Commentaires de la commission d'enquête

Rapport Enquête publique unique préalable à la déclaration de projet et au classement de voies dans le système autoroutier portant sur l'opération d'aménagement du système d'échangeurs de Pleyel (A86) et Porte de Paris (A1) sur la commune de St Denis (93)

Figure 56 : Tracé en plan optimisé par la suppression d'une voie sur le boulevard Anatole France devant l'école

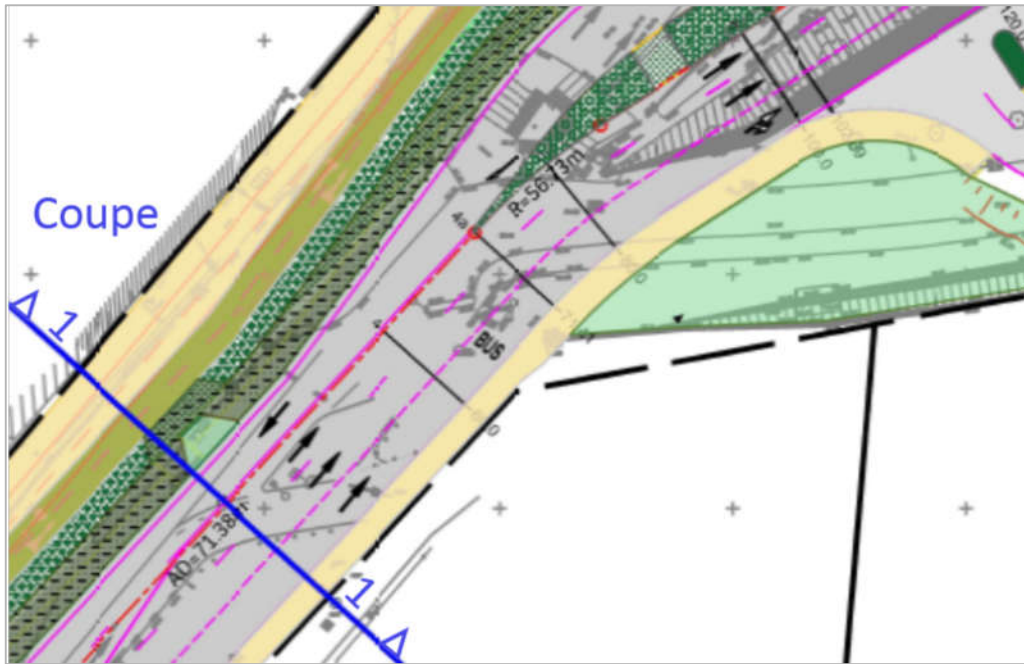
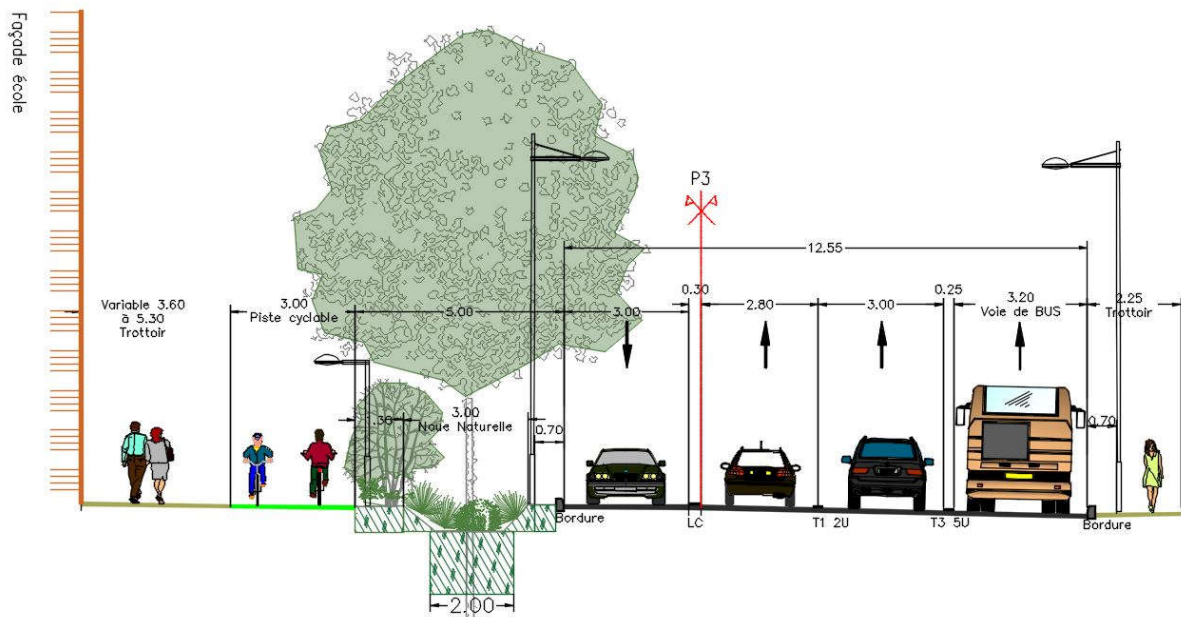
1. *Que pense la DiRIF de ces demandes des collectivités concernant les réductions de la place accordée à la voiture ?.*

Concernant le boulevard Anatole France et la distance de la voie à l'école, le plan présenté ci-dessous intègre la demande de Plaine Commune de réduction d'une voie en sortie du carrefour Pleyel, ainsi que le décalage vers l'Est de l'axe de la voie. Associé à la coupe suivante, ces figures permettent de voir qu'en cette situation le bord de voie est a minima situé à 11 m du front de l'école (3,6 m de trottoirs minimum, 3m de piste cyclable, 5 m de végétation).

Concernant les autres demandes, le maître d'ouvrage n'a pas d'opposition à faire évoluer le projet en accord avec les collectivités locales dans des conditions où ces évolutions n'impactent pas le réseau autoroutier national.

Figure 136: Boulevard Anatole France - plan de repérage des 2 profils en travers types présentés

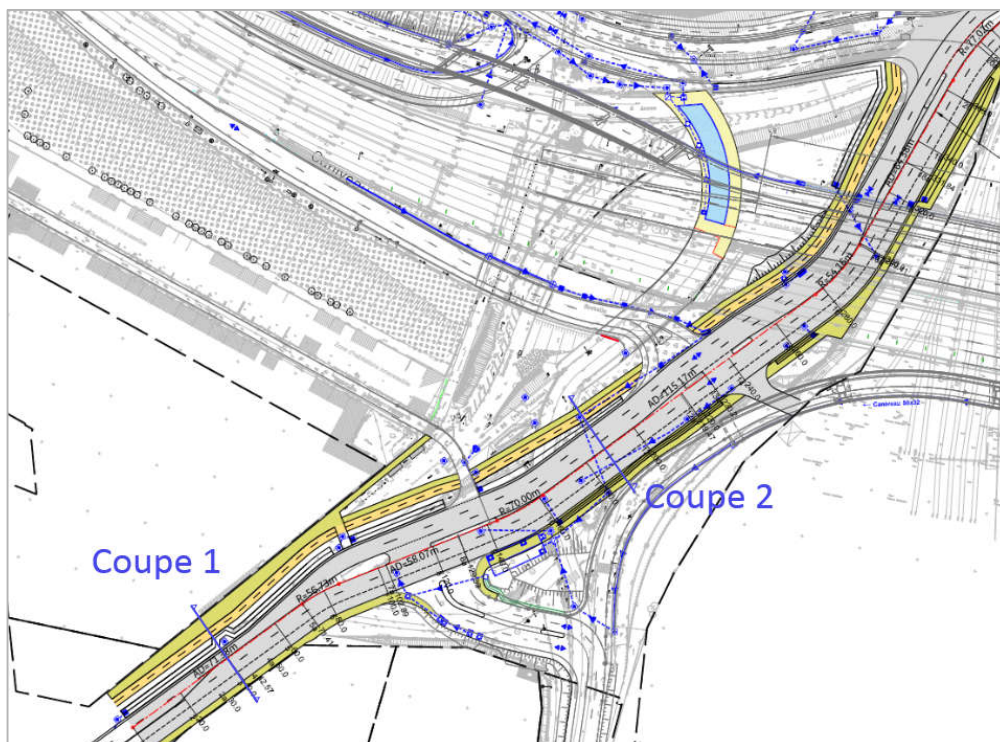
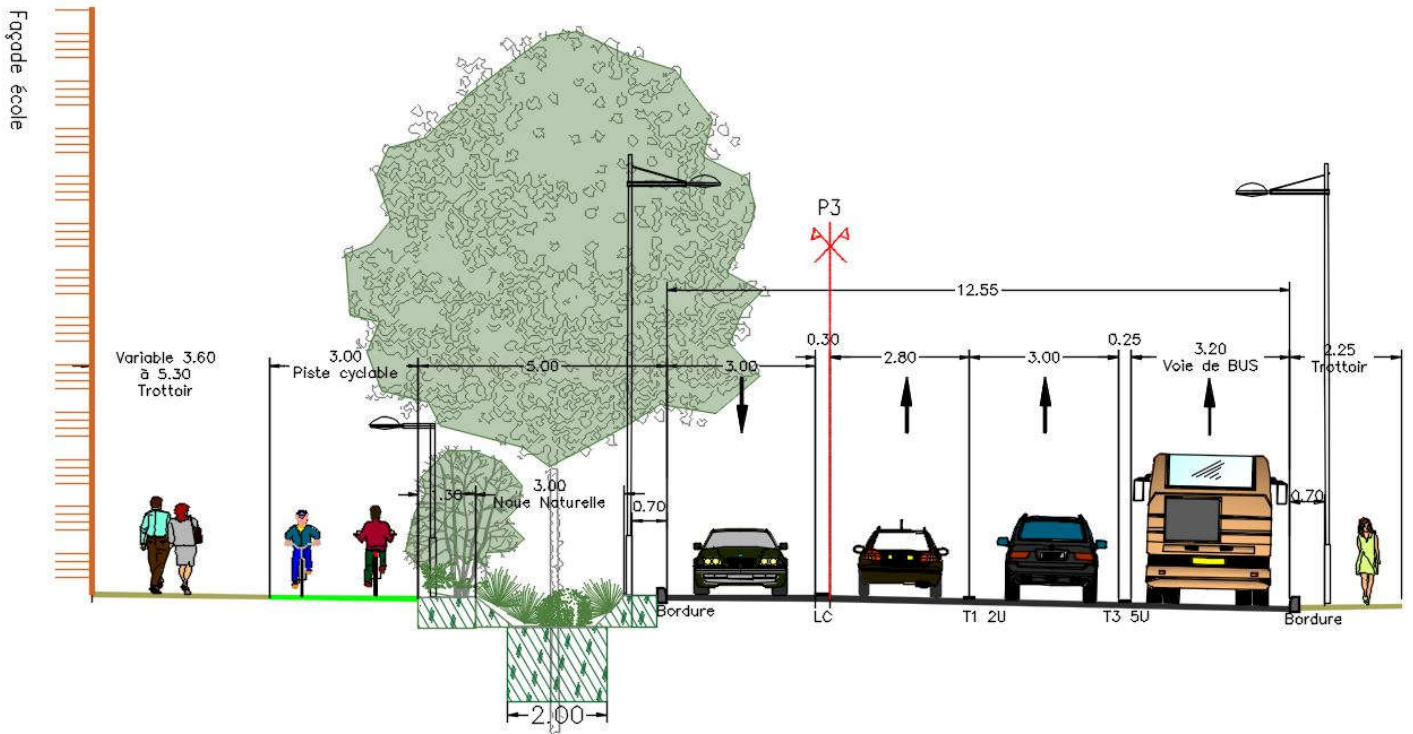
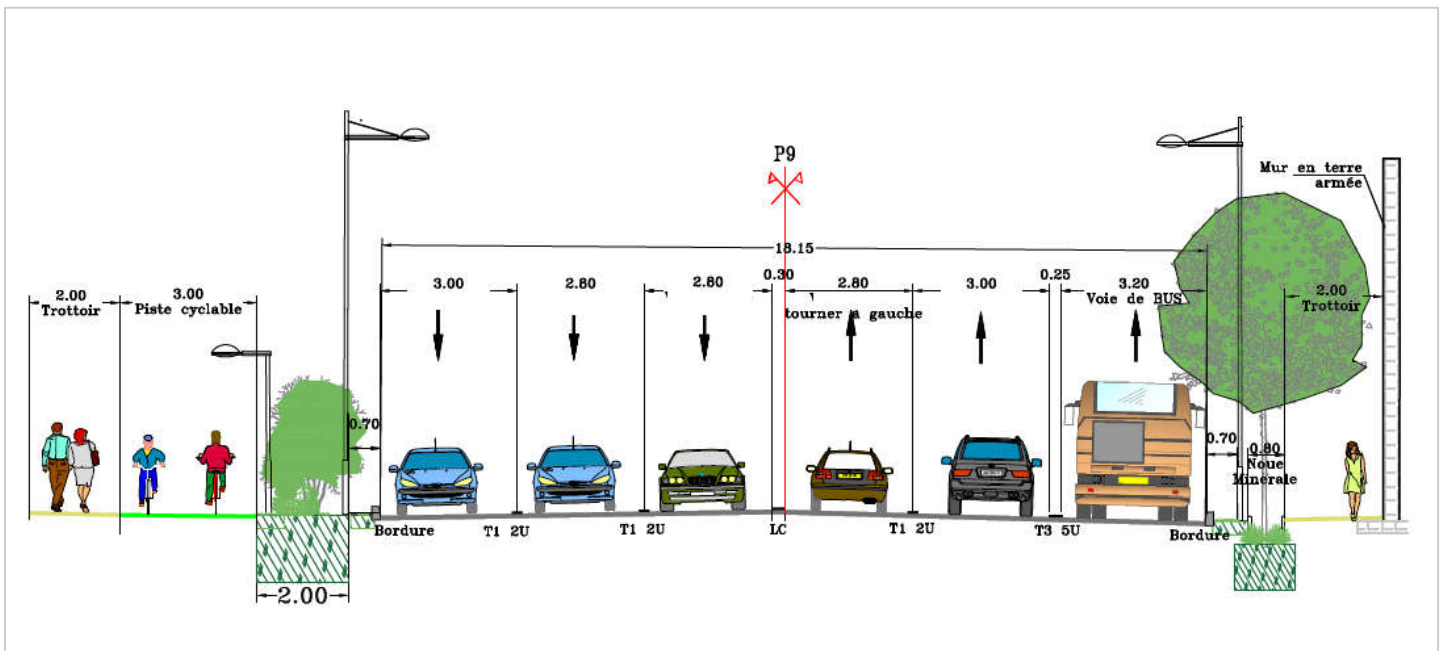
3. La largeur des trottoirs est-elle suffisante dans les secteurs où les voies augmentent ?

La plupart des trottoirs seront très nettement élargis grâce au projet et feront plus de 2 m de large. La largeur des trottoirs sera ponctuellement adaptée dans certaines emprises contraintes mais resteront supérieurs à 1m80. Entre les trottoirs et les voies se trouve une piste cyclable de 1,50m à 3m de large (unidirectionnelle ou bidirectionnelle)

Les voies augmentent sur la route de la Révolte et le boulevard Anatole France. Sur ces deux axes, la largeur de trottoir minimale recommandée de 1,80 m sera respectée sur l'ensemble des trottoirs. Sur la route de la Révolte, où l'emprise du domaine public routier est contrainte, cette largeur sera élargie à 2 m lorsque l'emprise le permet. Rappelons qu'actuellement, la largeur du trottoir sur la route de la Révolte est de l'ordre de 1m20. Le projet permettra d'améliorer très nettement les cheminements piétons. Sur le boulevard Anatole France, un trottoir de 2 m de large sera aménagé côté Est tandis que du côté Ouest, et notamment devant l'école Anatole, la largeur du trottoir pourra atteindre 5 m.

A noter que les trottoirs sont séparés des voies de circulation par les pistes cyclables. Ces pistes cyclables font 1m50 de large lorsqu'elles sont unidirectionnelles et 3 m de large lorsqu'elles sont bidirectionnelles. Les pistes cyclables sont elles-mêmes pour la plupart séparées des voies de circulation par une bordure et une bande végétale.

Figure 138 : Comparaisons du projet avec fil de l'eau en 2030 à l'heure de pointe du matin (gauche) et du soir (droite)

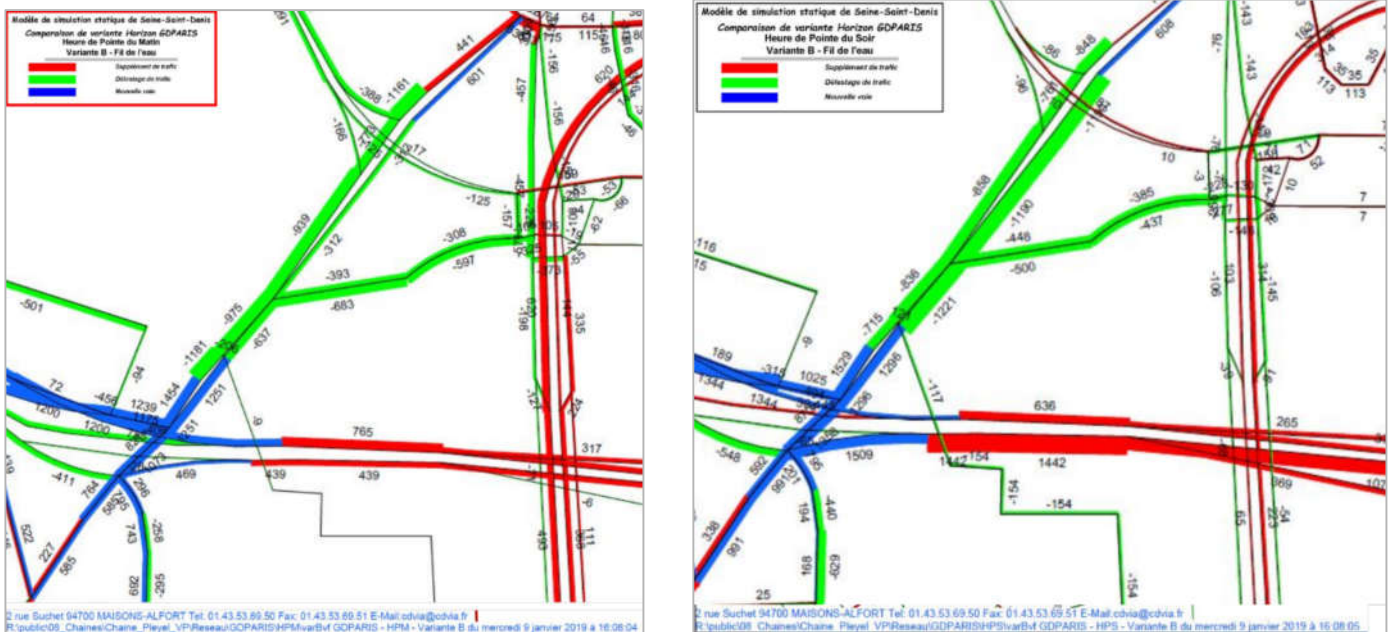
1. *La Dirif partage-t-elle cette analyse ?*
2. *Plus généralement, qu'est-il prévu pour assurer des trajets sécurisés aux cyclistes, y compris dans les carrefours, point délicat des pistes cyclables.*
3. *Le dossier d'enquête reste assez peu précis quant aux itinéraires cyclables existants, permettant difficilement d'apprécier si les aménagements proposés permettront bien d'en assurer la continuité. Pouvez-vous présenter les itinéraires cyclables sur le territoire concerné avec vos aménagements ?*
4. *Paris en selle-Plaine commune : une piste cyclable est bien représentée en bi-directionnelle mais à côté de 6 voies de circulations, dans quelles conditions les cyclistes s'y déplaceront ? Dans un contexte de réduction de la place de la voiture, il serait temps d'être cohérent avec notre époque et de développer les modes de transports doux en priorisant les piétons.*

L'objectif du projet est de supprimer le trafic de liaison Est-Ouest entre l'A1 et l'A86, notamment via le boulevard Anatole France afin de pacifier une partie des axes locaux. La mise en œuvre de projet modifiera par ailleurs les conditions de circulation entre la Porte de Paris et l'échangeur Pleyel. Ceci aura un impact sur les usagers qui empruntent la rue Jules Saulnier en provenance de l'Ouest Parisien souhaitent se rendre à la Porte de la Chapelle.

En effet, aujourd'hui, venir de l'Ouest Parisien, sortir par la bretelle 8b puis emprunter la rue Jules Saulnier est très facile : il n'y a que deux feux entre la sortie 8b et le carrefour boulevard Anatole France / rue J. Saulnier. Avec le projet, cet itinéraire sera beaucoup moins attractif avec 5 carrefours à feux à traverser entre la sortie de la bretelle 8b et l'entrée sur la rue Jules Saulnier. Cette circulation de transit sera réduite d'environ 40% par rapport à la circulation actuelle.

Figure 144: Comparatif de 3 scénarios pour le cheminement piéton

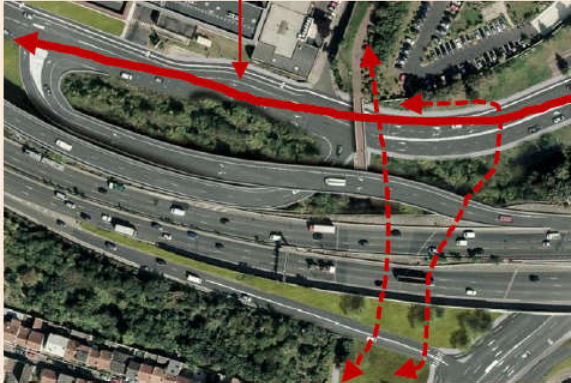
Question : Quelles sont les différentes hypothèses de travail pour ce cheminement ? Leurs avantages et inconvénients en termes de sécurité, durée de trajet, ambiance sécurisante, accessibilité à tous ?

Passages piétons et cyclistes protégés et larges, ambiance végétale, coulée verte
